PARCO REGIONALE DELLE ALPI APUANE
Settore Uffici Tecnici

Cava Colubraia Formignacola, Comune di Vagli Sotto, procedura di valutazione di impatto ambientale e Provvedimento autorizzatorio unico regionale per richiesta di progetto di coltivazione.

VERBALE

Figura 7: Stralcio non in scala del nuovo progetto rimodulato

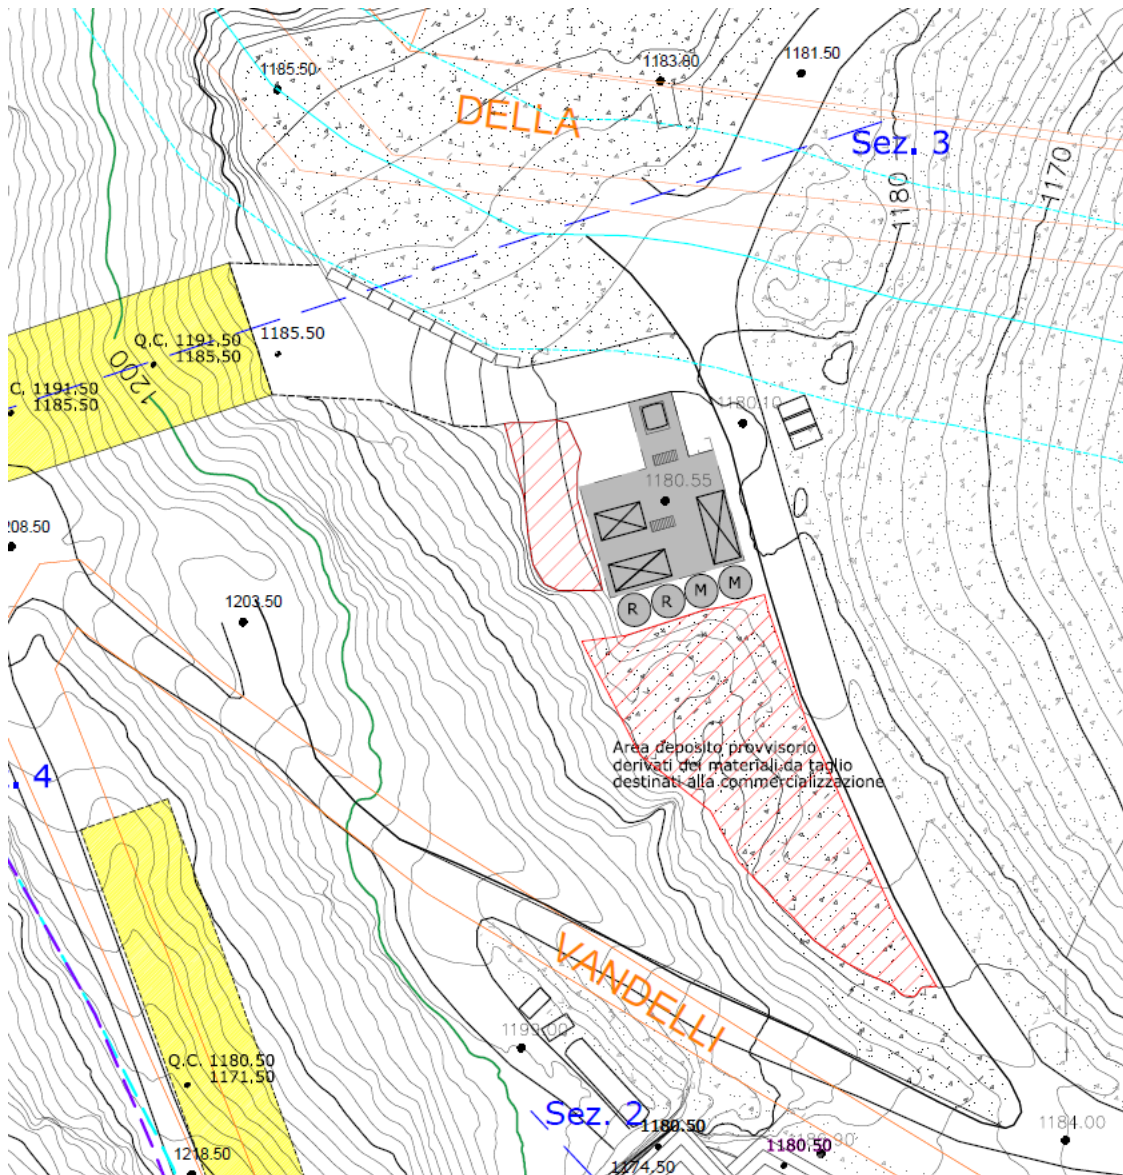
-Per quanto riguarda il **RD 1775/1933**, il professionista dichiara nella RELAZIONE TECNICA INTEGRATIVA_gen22 alla pagina 4 che *“Nonostante che l'impianto sia del tipo a ciclo chiuso, si possono avere perdite idriche, connesse con l'evaporazione dovuta al raffreddamento degli utensili, l'evaporazione degli specchi d'acqua, ecc.; per cui può rendere necessario reintegrare le acque di lavorazione con le AMPP depurate ed in casi eccezionali con le AMDNC che ricadono all'interno dei piazzali di cava dopo l'evento dei 5 mm...*

-Per quanto riguarda il **RD 523/1904**, il professionista dichiara nella RELAZIONE TECNICA INTEGRATIVA_gen22 alla pagina 12 *“In relazione alle tempistiche ristrette ed alla necessità di snellire l'iter autorizzativo del PAUR (Art.27 D.lgs. 152/2006), in risposta al contributo del Settore Genio Civile Toscana Nord non rilevato nel corso della prima CdS del 31.08.2021 e pervenuto solo nella seconda CdS decisoria del 16.12.2021, al momento sospesa, si è ritenuto necessario di stralciare le attività di escavazione, modellamento del terreno, nuova inalveazione del corso d'acqua, realizzazione di una vasca di calma, etc.:*

- all'interno delle aree interdette ai sensi dell'Art.3 Comma 1 LR 41/2018, ovvero negli alvei, nelle golene, sugli argini e nelle aree comprendenti le due fasce di larghezza di dieci metri dal piede esterno dell'argine o, in mancanza, dal ciglio di sponda dei corsi d'acqua del reticolo idrografico di cui all'articolo 22, comma 2, lettera e), della L.R. 79/2021, nel rispetto della normativa statale e regionale.;
- all'interno del Demanio Idrico fluviale.

In questo modo, come illustrato nel sottostante stralcio di Figura 7, il nuovo progetto rimodulato prevede:

- A. la realizzazione di una zona di stoccaggio temporaneo del derivato nei pressi dell'area servizi lungo la viabilità compresa tra q.1'180-1'184m s.l.m. avente superficie e capacità equivalente a quella precedentemente autorizzata;
- B. la realizzazione di una rampa di accesso a q.1'185.0m s.l.m. in prossimità dell'area servizi all'esterno dell'area interdetta ai sensi dell'Art.3 Comma 1 LR41/2018;

C. l'assenza di tagli preparatori al cantiere sotterraneo settentrionale all'interno di aree interdette ai sensi dell'Art.3 Comma 1 LR41/2018;

D. l'assenza di escavazioni, modellamento del terreno e/o modifiche dell'alveo del fosso della Tambura.

L'area stralciata ricadente nel Demanio Idrico Fluviale e nelle aree ascritte all'Art.3 Comma 1 LR41/2018, come evidenziato dalle planimetrie dello stato attuale al 2017 e dello stato attuale al 2021 sono nelle medesime condizioni morfologiche, non hanno pertanto subito escavazioni, modellamenti del terreno o nuove inalveazione del corso d'acqua.

Tale rimodulazione varia la fase intermedia e la fase finale come riportato nelle tavole allegate 1Pi e 2Pi, nonché la risistemazione ambientale come riportato nelle tavole 1Ri e 2Ri. Le aree oggetto di risistemazione ambientale rimangono comunque equivalenti sia in termini dimensionali che in termini tecnici-operativi.”
